Rapport de l'Inspection des installations classées

Visite d'inspection du 02/06/2026

SAGRADRANSE S.A.

Références : 20260602_RAP_Inps_SAGRADRANSE_Thonon
Code AIOT : 0006104741

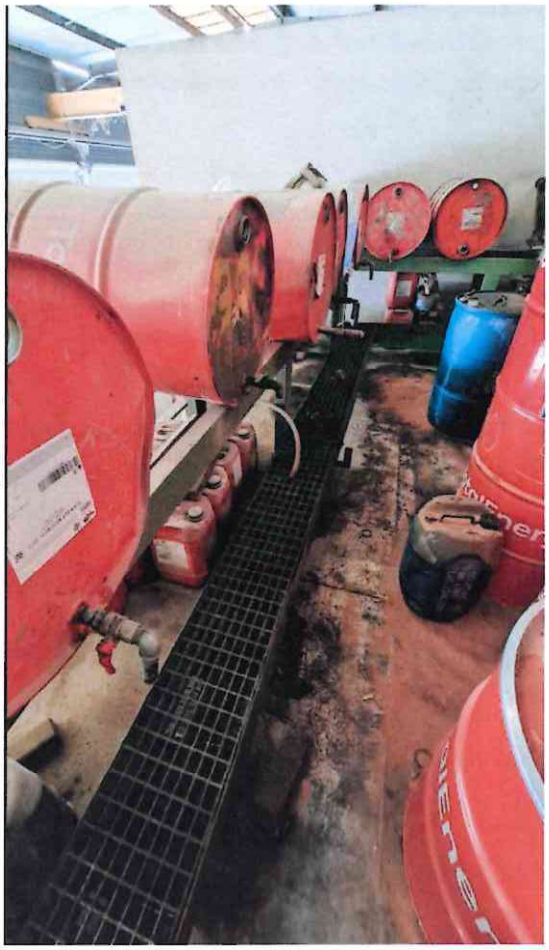
Les lubrifiants sont stockés sur une plateforme surélevée, sous forme de fûts métalliques, certains étant disposés horizontalement afin de faciliter leur soutirage. Il a toutefois été constaté que seuls des dispositifs de type goulotte étaient installés sous les robinets de ces fûts afin de recueillir les éventuelles égouttures (voir photo ci-dessous). Aucun dispositif de rétention dimensionné pour contenir une fuite ou la vidange accidentelle d'un contenant n'a été observé. Ces aménagements apparaissent insuffisants pour prévenir efficacement les risques de pollution accidentelle et ne répondent pas aux prescriptions réglementaires applicables au stockage de produits susceptibles de polluer les eaux ou les sols.

Par ailleurs, plusieurs fûts de diluant (voir photo ci-dessus) ont été observés au sein de l'atelier, entreposés sur des palettes en bois et dépourvus de tout dispositif de rétention. Compte tenu des caractéristiques de ces produits, leur stockage doit être réalisé sur des rétentions adaptées, dimensionnées conformément à la réglementation en vigueur afin de prévenir tout écoulement accidentel vers le milieu naturel.

L'exploitant devra prendre toutes dispositions pour corriger cette situation dans les meilleurs délais.
